## Regolamento Rotax 2022

RMCI Appendice 2022/03 dal 07/04/2022

### Regolamento tecnico, marmitta

#### Appendice su articolo 6.19 marmitta Junior e Max

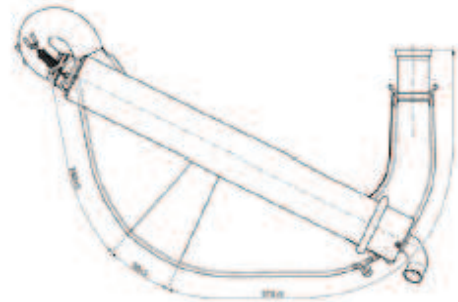
~~Sono ammesse due versioni del collettore di scarico:~~

In caso di rottura l'unico ente autorizzato alla riparazione è l'importatore italiano.

Il silenziatore deve essere montato in modo che i gas di scarico non brucino le parti del telaio.

Lunghezza inizio del cono	575 mm +/- 5mm
Lunghezza parte cilindrico marmitta	80 mm +/- 5mm
Lunghezza fine del cono	240 mm +/- 5mm
